SCHEDA ANALISI PIANI E PROGETTI

Tipologia intervento	**S1065 - (numero pratica da citare nelle future comunicazioni) - Verifica di assoggettabilità alla VIA per il progetto denominato: "Sistemazione idrogeologica ex-discarica in località Castagnello Brumà - Comune di Genova (GE). Proponente: Sviluppo Brumà Srl, Alessandria (AL). Avvio fase di completezza ex art. 19 comma 2 del D. Lgs. n° 152/2006**	
Presenza di ZSC		NO
Presenza di ZPS		NO
Presenza di altri elementi della RER (Rete Ecologica Regionale)		SI (Corridoio ecologico)
Presenza della relazione di incidenza		NO

Figura 6-4: Planimetria stato attuale con indicati i rivi dell'area di intervento

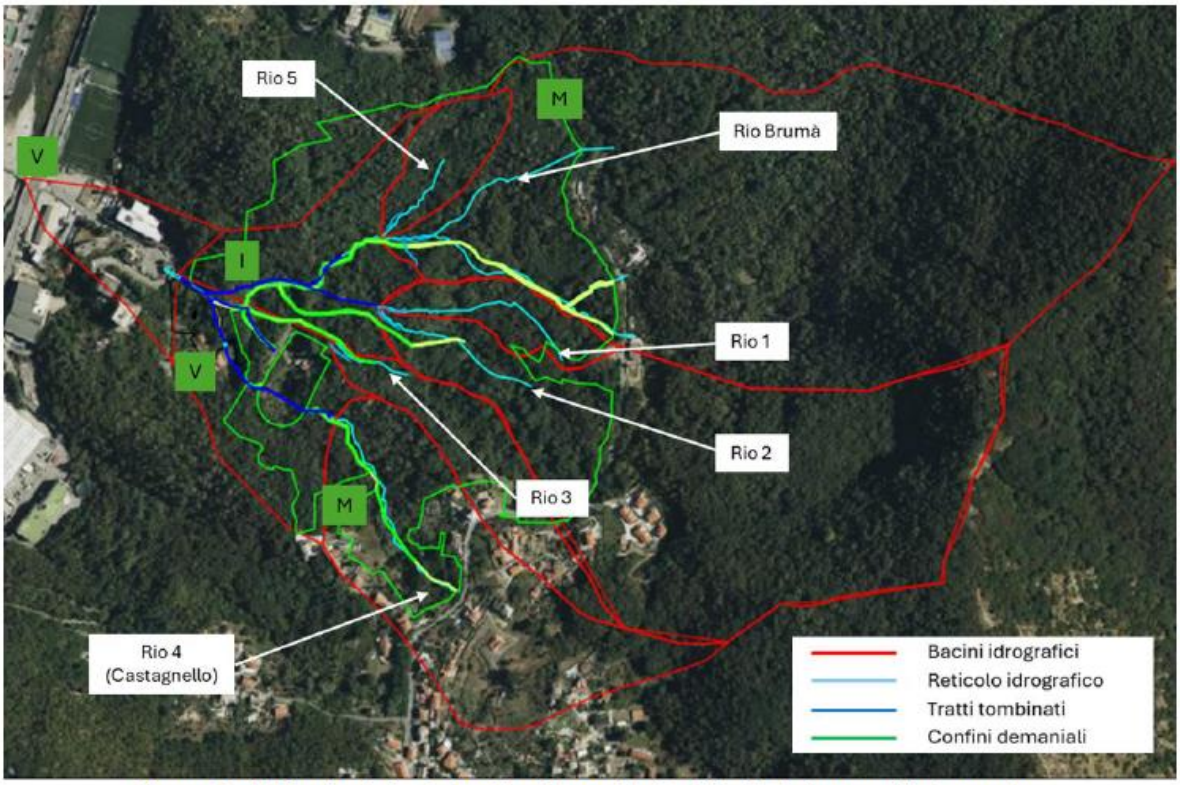
La documentazione esaminata non riporta alcun approfondimento naturalistico in merito alle aree interessate dalle opere. L'analisi del contesto ecologico è carente (non viene riconosciuto il Corridoio ecologico – pag. 44 dello Studio Preliminare Ambientale) e le conclusioni del proponente in relazione alle matrici flora e fauna non sono supportante da argomentazioni solide. Le considerazioni legate al fatto che la vegetazione arborea "*dovrà essere contenuta*" e che quella di tipo erbaceo (che "*potrà ricostituirsi in tempi brevi*") favorisca la fauna presente in loco non possono considerarsi esaustive, soprattutto alla luce di un contesto ecologico complesso e caratterizzato, nei fatti, da superficie boscata, un esteso reticolo idrografico (immagine sottostante) e specie di interesse conservazionistico prevalentemente riferibili alla necromassa forestale (*Lucanus cervus*) ed alle aree umide (*Salamandrina terdigitata*).

Inoltre, la presenza di specie aliene invasive è indice di pressioni già in atto, che potrebbero amplificarsi a seguito della realizzazione dell'intervento in esame e che andrebbero quindi contenute con l'adozione di misure specifiche.

Alla luce di quanto sopra, in assenza di informazioni naturalistiche dettagliate, si ritengono necessarie le seguenti integrazioni documentali:

- uno studio floro-faunistico volto alla caratterizzazione dei luoghi, anche in relazione alla possibile presenza di anfibi, di specie vegetali di interesse conservazionistico e di specie aliene invasive; in relazione a queste ultime, un piano di monitoraggio, contenimento puntuale ed eventuale smaltimento;
- con riferimento al Corridoio ecologico ed alle sue funzioni, in ottemperanza a quanto previsto dalla Direttiva 92/43/CEE (dir. Habitat), dal Regolamento UE 2024/1991 (Nature Restoration Law), dalla Legge Regionale 10 luglio 2009 n. 28 (legge quadro regionale sulla biodiversità) e dal Regolamento Regionale 14 luglio 2011, n. 3 (recante disposizioni in materia di tutela delle aree di pertinenza dei corsi d'acqua), un'analisi sulla funzionalità ecologica attualmente presente e potenzialmente oggetto di contrazione (sia per aree boschive che per aree umide),

comprensivo di misure di mitigazione e/o restauro che si rendessero necessarie alla luce della perdita di habitat e connettività.
